遂溪县2021008号地地块一铂悦花园项目 建筑规划方案设计

ARCHITECTURAL PLANNING AND DESIGN SCHEME

建筑规划方案设计专家评审意见

总平面图 1:200

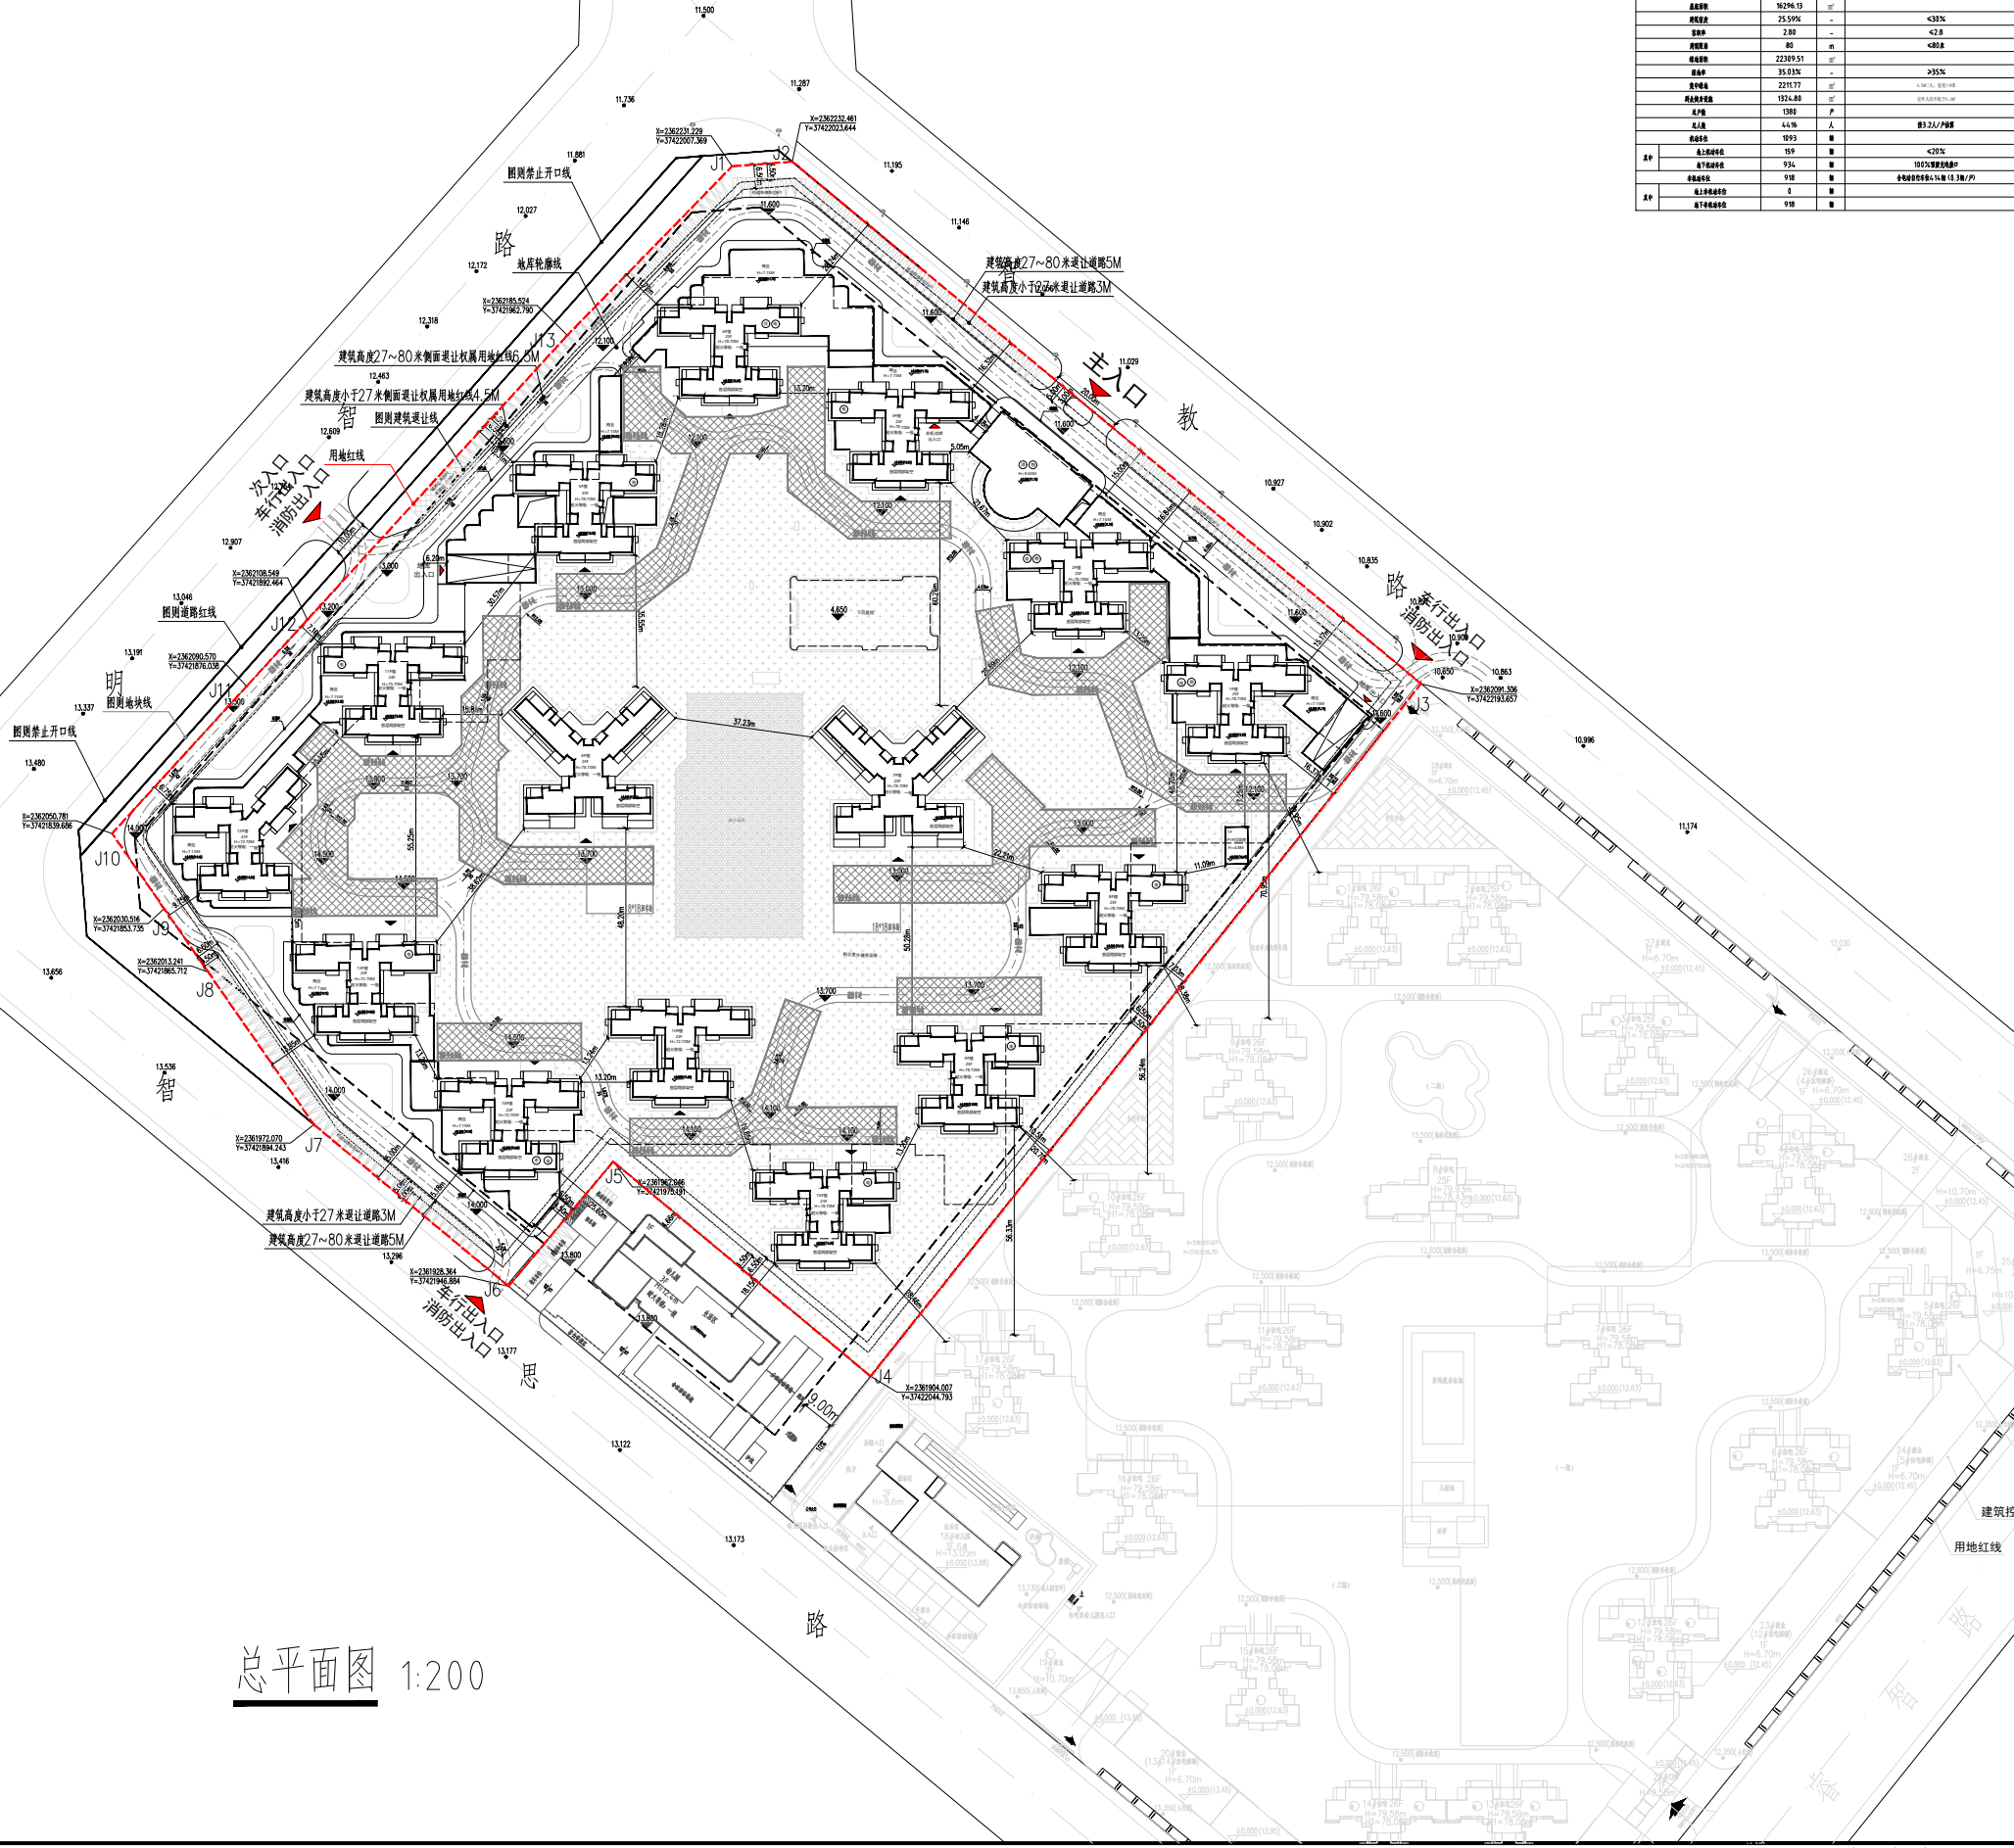
- 一、优化总平面空间布局，合理组织内外交通，满足消防要求；
- 二、在不突破限高的情况下，优化天际线。
- 三、完善图件内容。

序号	评审意见	落实情况
1	合理组织内外交通，满足消防要求	已复核15#楼北侧消防尽端路小于40米，满足《建筑防火通用规范》第3.4.5条第6款。详文本第180页。
2	在不突破限高的情况下，优化天际线	已降低地块南侧建筑层数，由25层降低至23层。详文本第180页。
3	核实养老用房面积指标要求	已复核满足《遂溪县国土空间规划管理技术规定》表4.13配套设施设置标准：每百户不低于20平方米。详文本第29页。
4	核实主出入口是否和现状路灯有冲突	已将路灯位置落位到总图中，沿智教路主入口宽度减小，不影响现状路灯。详文本第180页。
5	完善图件内容，增加沿街效果图	已增加沿街效果图，详文本第20页。
6	完善配套分析图内容	已完善内容，增加配套面积、位置、楼层标注，详文本第32页。
7	项目西侧河流加上名字	已增加河流名字，详文本第27页。
8	地库图增加车位、面积等指标	地下一层平面图已增加相关指标，详文本第178页。
9	平面图阳台、飘窗等位置标注尺寸	技术图纸已增加阳台、飘窗等位置尺寸标注。详文本第42-176页。
10	单体一层平面图楼梯开门方向复核	已复核调整各楼层首层平面图楼梯门开门方向。详文本第42-176页。
